PARECER TÉCNICO FINAL DA COMISSÃO DE AVALIAÇÃO

Verificação da conformidade ambiental do projeto de execução
Entrepasto Logístico de Loures - Lidl e Companhia

Processo de AIA nº 1586/2022

Figura 3 - Localização das principais fontes de ruído fixas (Fonte: RECAPE, julho 2022)

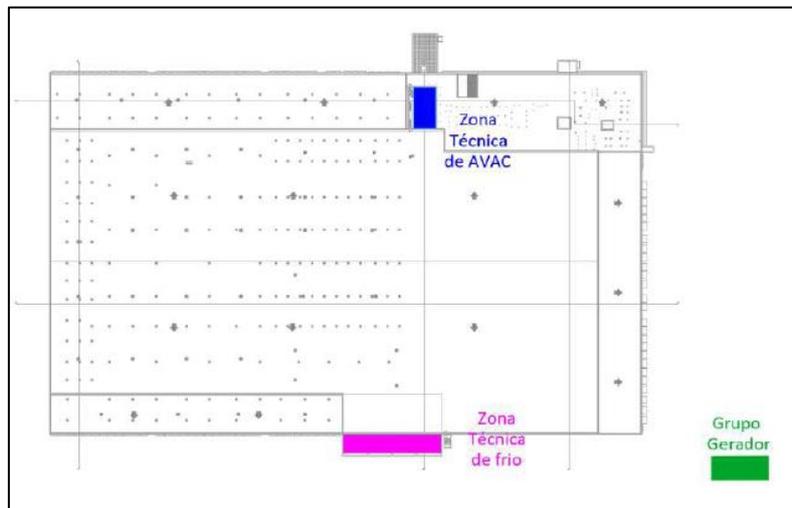
O RECAPE é acompanhado de um estudo de ruído (Anexo VIII) que apresenta os resultados de um modelo de simulação acústica. Este modelo tem em conta as fontes sonoras do PE, designadamente as vias de circulação, os parques de estacionamento e as zonas de carga e descarga (cf. Figura 2), a zona técnica de frio, a zona técnica de AVAC e o grupo gerador de emergência (cf. Figura 3).

O estudo estima que, nos limites das zonas classificadas da envolvente poente (Bairro da Funcheira) e nascente do projeto, os níveis de ruído particular do entreposto serão 10 dB inferiores aos valores limite aplicáveis ao período noturno, donde decorrerá o cumprimento dos valores limite de exposição a ruído ambiente exterior.
